Bürgerbeteiligung zu den städtebaulichen Entwürfen

Seelze Süd 4. Bauabschnitt

16. September – 29. September 2020

Außenanlagen & Grünflächen

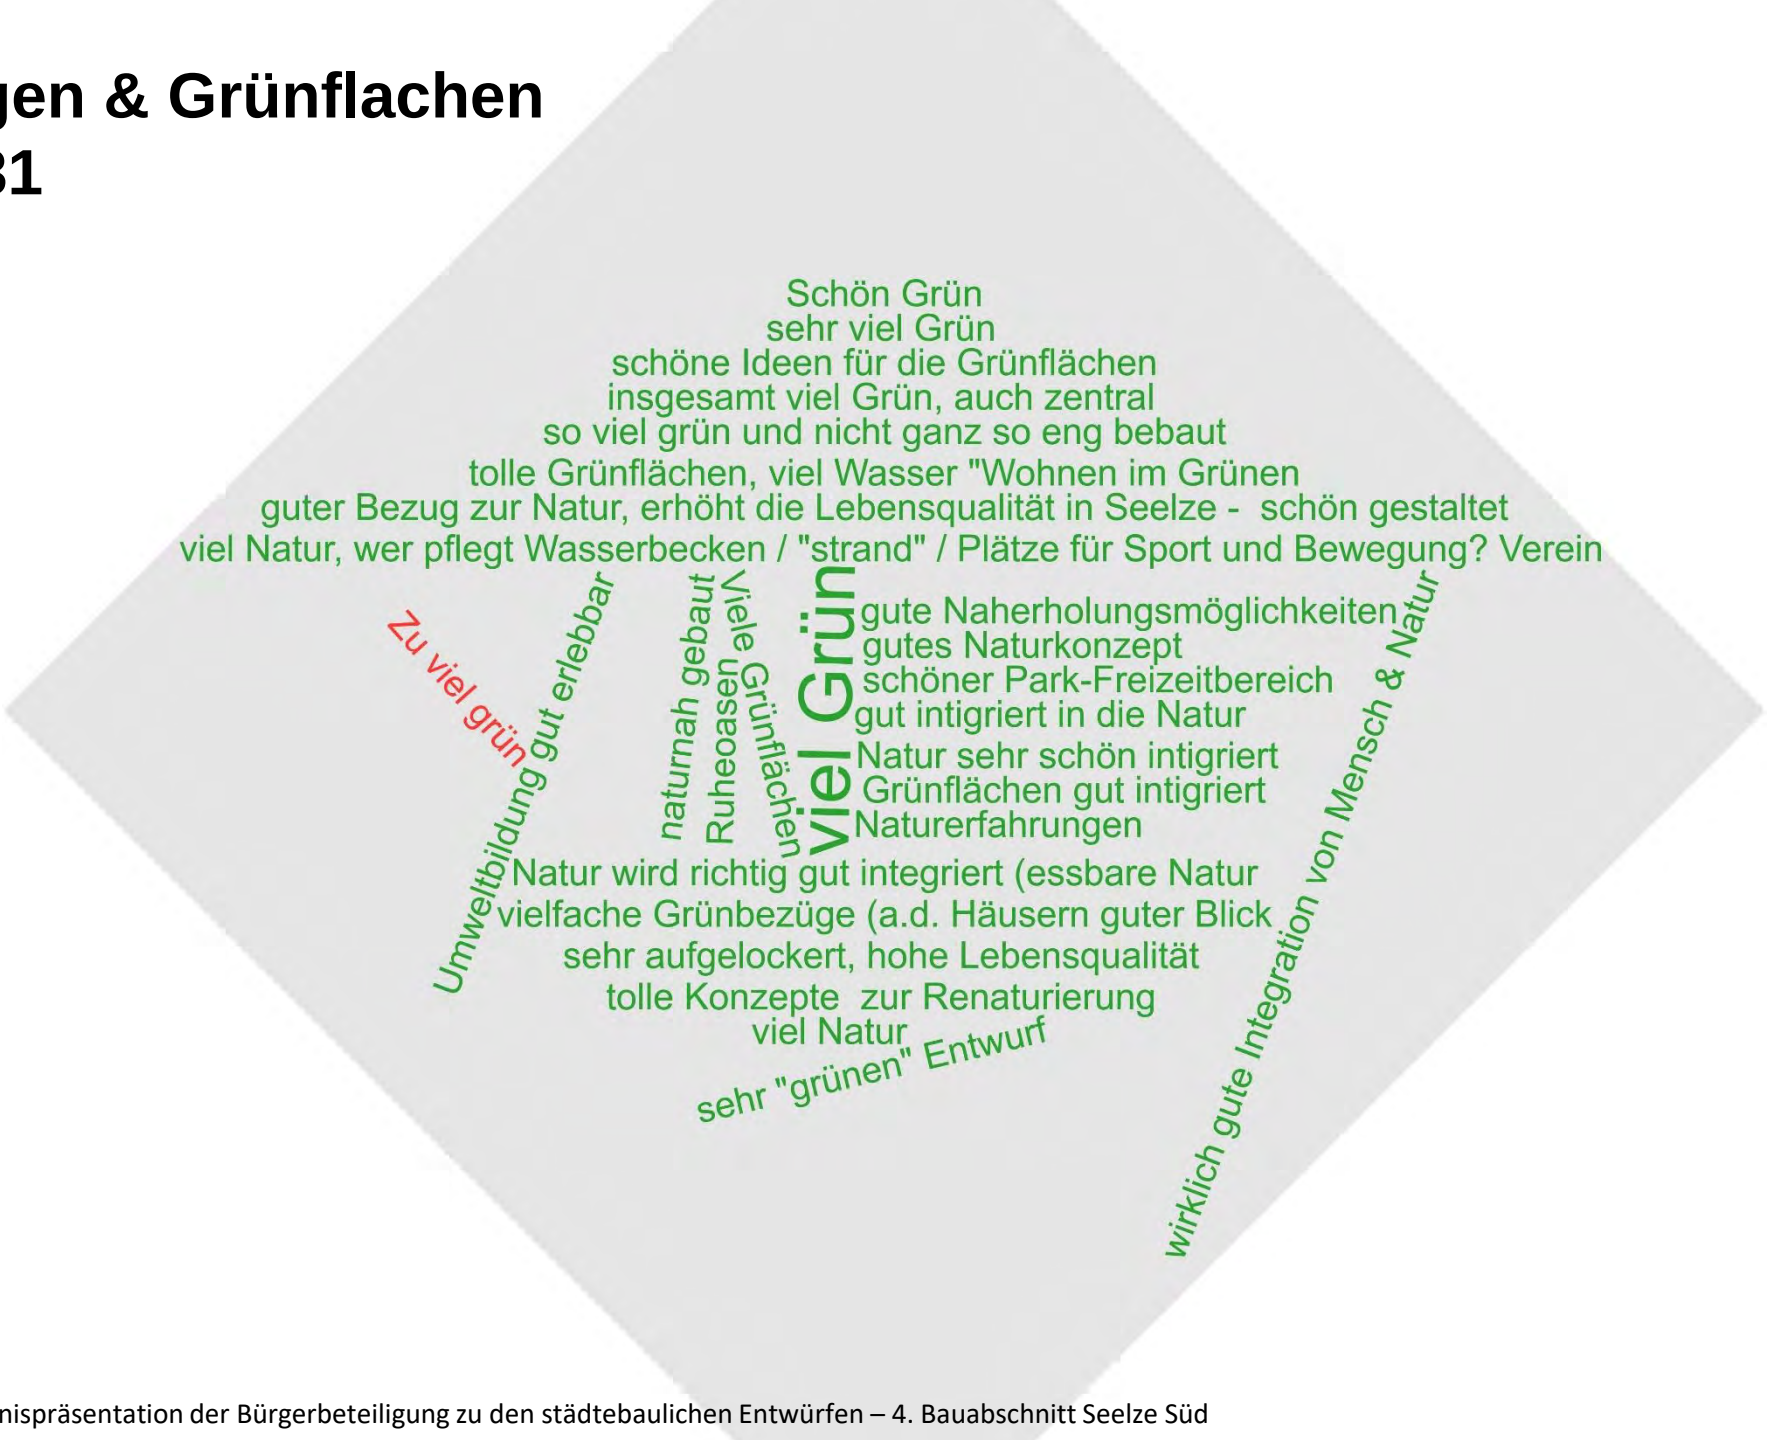
Schön Grün
sehr viel Grün
schöne Ideen für die Grünflächen
insgesamt viel Grün, auch zentral
so viel grün und nicht ganz so eng bebaut
tolle Grünflächen, viel Wasser "Wohnen im Grünen"
guter Bezug zur Natur, erhöht die Lebensqualität in Seelze - schön gestaltet
viel Natur, wer pflegt Wasserbecken / "strand" / Plätze für Sport und Bewegung? Verein

Zu viel grün
Umweltbildung gut erlebbar
naturnah gebaut
Ruheoasen
Viele Grünflächen
viele Grün
gute Naherholungsmöglichkeiten
gutes Naturkonzept
schöner Park-Freizeitbereich
gut integriert in die Natur
Natur sehr schön integriert
Grünflächen gut integriert
Naturerfahrungen
Natur wird richtig gut integriert (essbare Natur)
vielfache Grünbezüge (a.d. Häusern guter Blick)
sehr aufgelockert, hohe Lebensqualität
tolle Konzepte zur Renaturierung
viel Natur
sehr "grünen" Entwurf

wirklich gute Integration von Mensch & Natur

Außenanlagen & Grünflächen

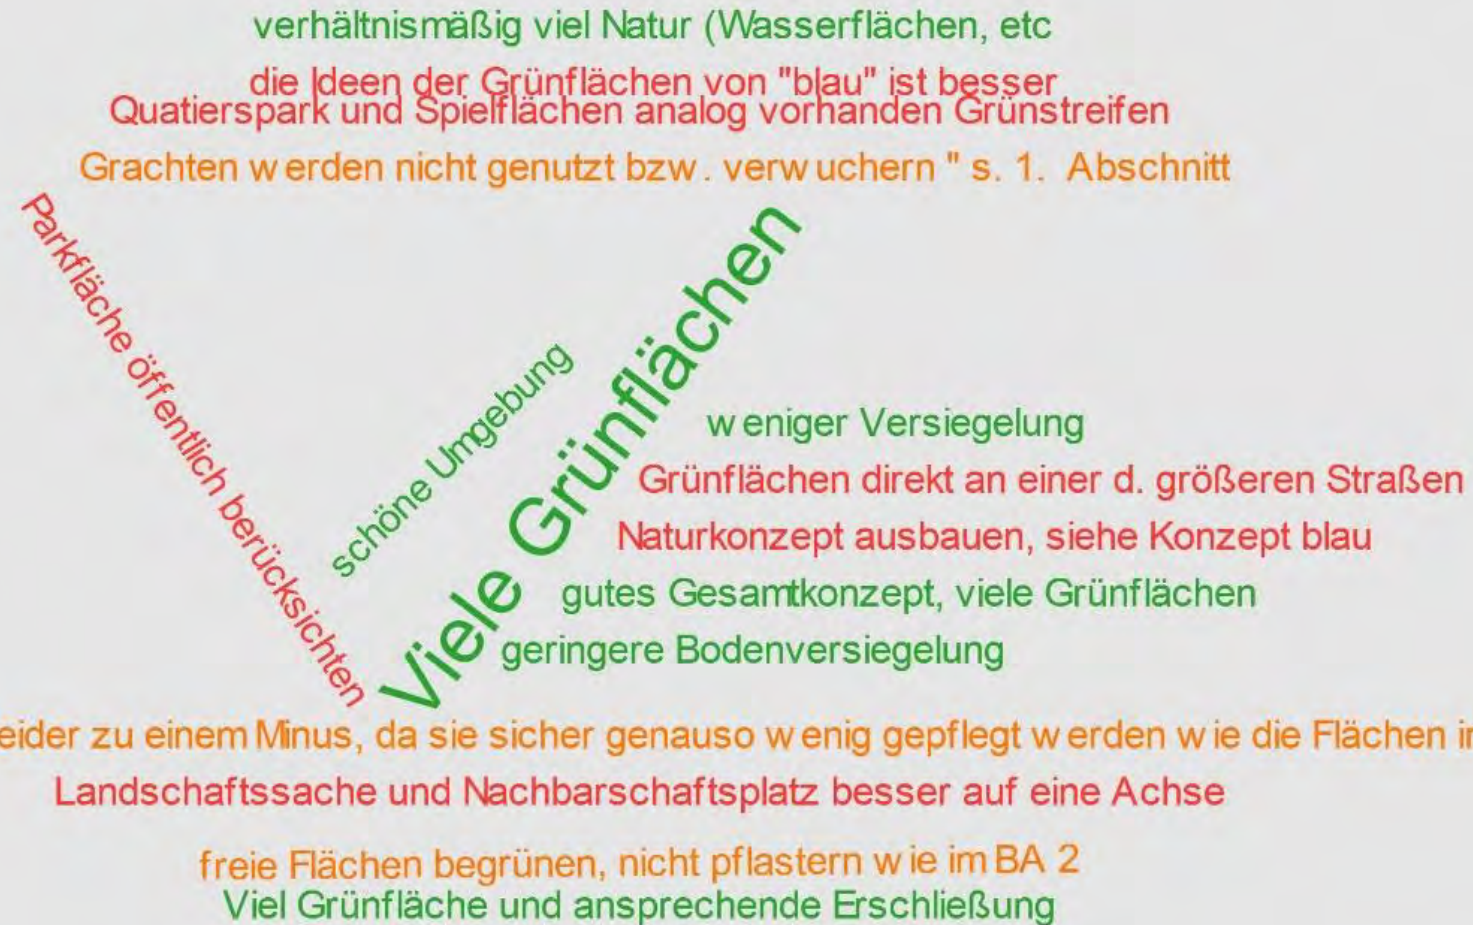
Strand" Wasserbecken fehlt am Quatierspark

Regenwasserbehandlung langweilig gestaltet

mehr Wasserbecken einplanen
Regenrückhaltung mit Natur
